Wettbewerb für ein Mädchenschulhaus in Genf.

Rapport du Jury.

Le Jury chargé de l'examen des projets présentés au Concours au deuxième degré pour l'élaboration des plans d'une Ecole secondaire et supérieure des Jeunes Filles, aux Petits-Délices, s'est réuni les 8 et 9 septembre 1909, dans la grande salle de la Mairie de Plainpalais (Annexe).

I. Preis. — Motto: «Lulu». — Verfasser: Architekten *Peloux et de Rham* in Genf.

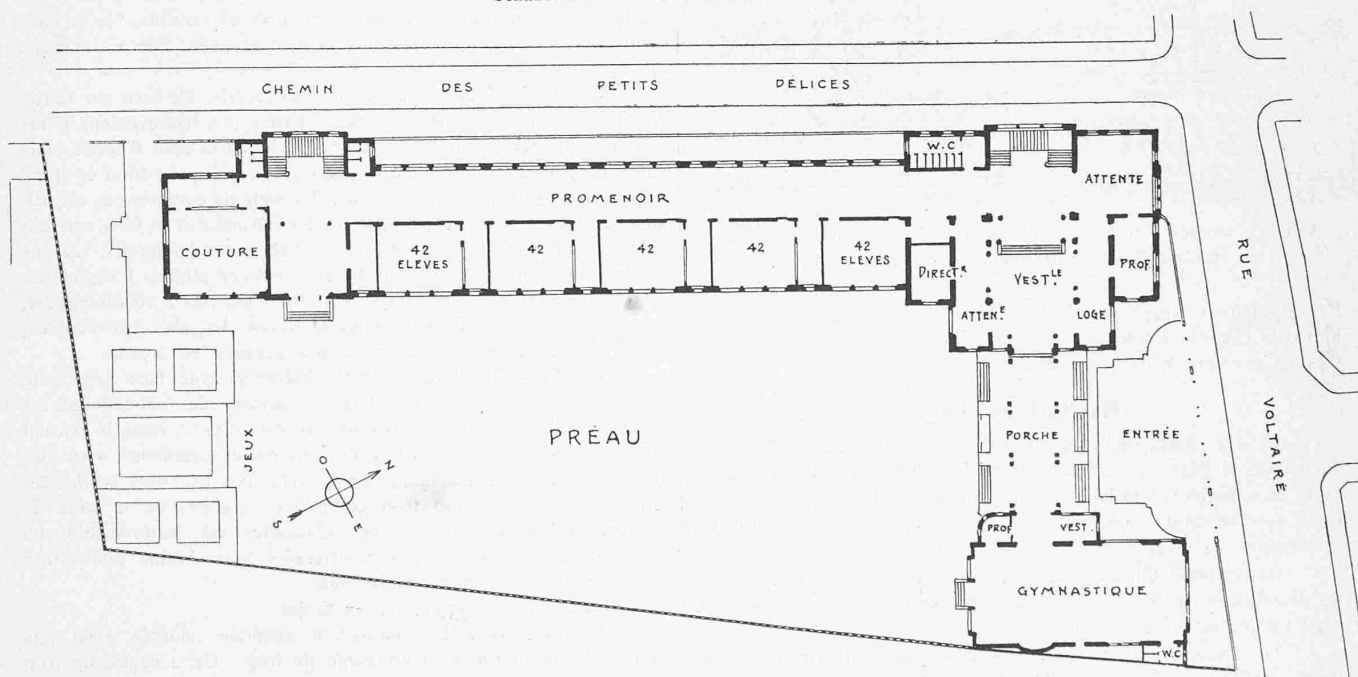
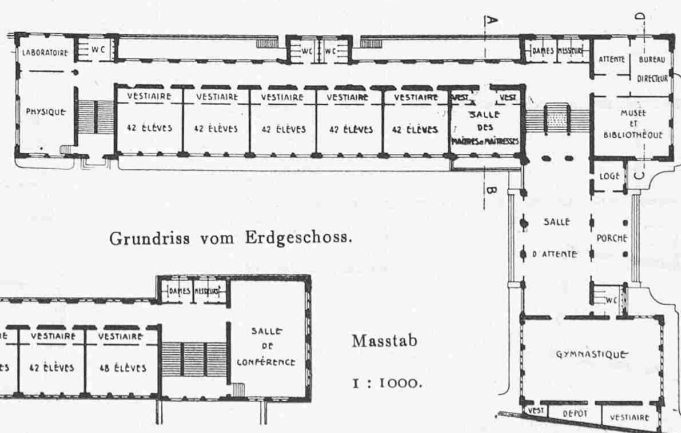
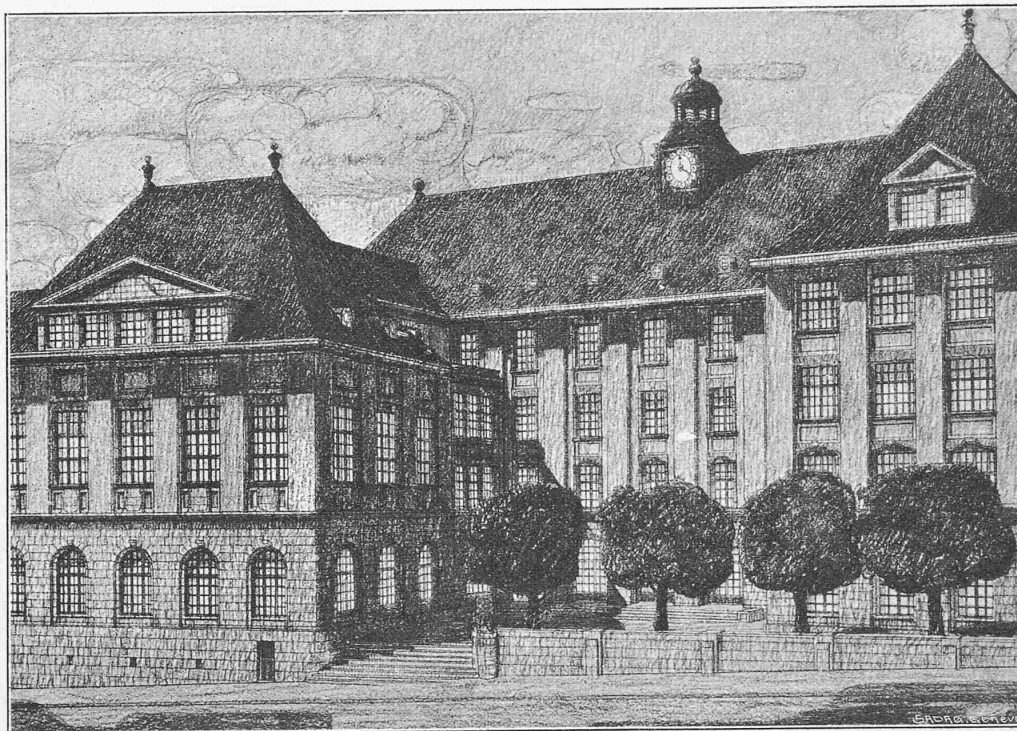
6° «Lulu». Plan bien disposé sur le terrain, largement conçu et bien étudié. Bonne entrée par un porche sur la rue Voltaire, et en retrait de celle-ci. Il serait désirable que ce porche fut vitré. Le vestibule et les promenoirs sont spacieux et bien éclairés. Les escaliers bien placés. Belle salle de Conférences avec accès

aires non demandés au programme. Le garage de bicyclettes demande plus de surface. Les W. C. sont un peu excentriques. Le motif principal est bien en vue du côté de la rue Voltaire, avec Aula accusée. Les façades sur préau et rue secondaire sont simples mais bien

sans marches intermédiaires. Bonne disposition de la Salle de gymnastique. Classes bien orientées au S.-E. avec vestiaires directement éclairés. Les amphithéâtres de physique et de Sciences naturelles sont trop petits, mais ils peuvent être agrandis en supprimant les vesti-

appropriées à leur but. Le porche d'entrée de la rampe des bicyclettes a été omis sur le plan. Projet bien rendu et jolie perspective.

III. Preis. — Motto: «Chanteclair». — Verfasser: Architect H. Baudin in Genf.

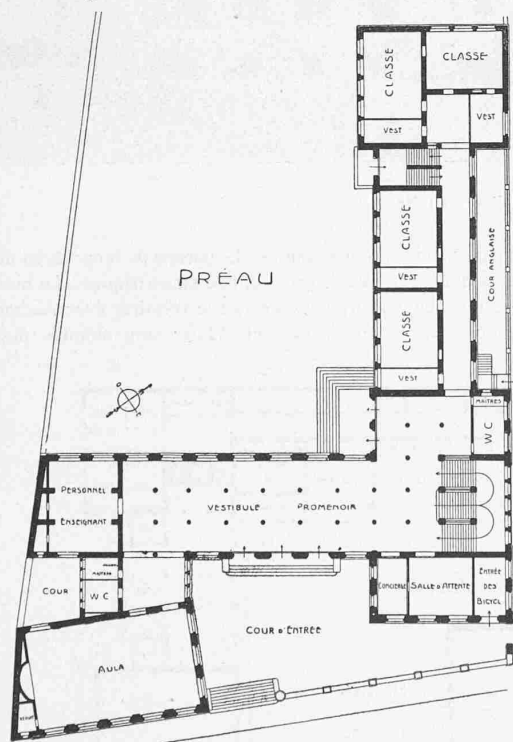
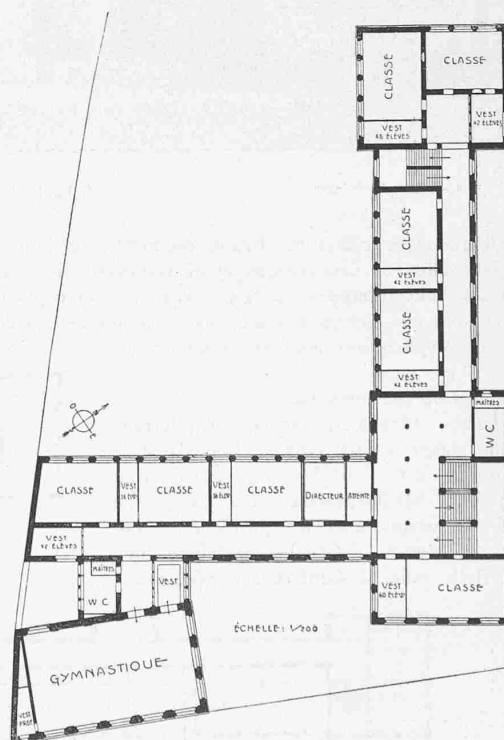
1° «Chantecler.» Projet intéressant; bien disposé sur le terrain. Entrée bien placée en retrait de la rue Voltaire sur une cour un peu trop resserrée. Très beau vestibule promenoir au Rez-de-Chaussée, mais trop encombré de points d'appui. Les dégagements des salles d'étude paraissent un peu étroits; cet inconvénient est compensé par les promenoirs situés à l'arrivée de l'escalier principal. Il aurait été préférable de placer l'escalier secondaire du côté N.-O. Les salles de Conférences et de Gymnastique sur rue Voltaire sont bien à leur place, la disposition indiquée dans la variante est la meilleure. La majorité des salles d'étude sont orientées au S.-O. Salle de dessin au Nord. Bonne disposition des vestiaires placés en arrière des classes avec éclairage direct. W.C. bien répartis en deux groupés. Façades simples et bien étudiées, mais dont l'architecture ne paraît pas appropriée à notre Ville. L'annexe de la Salle de gymnastique masque trop le bâtiment principal.
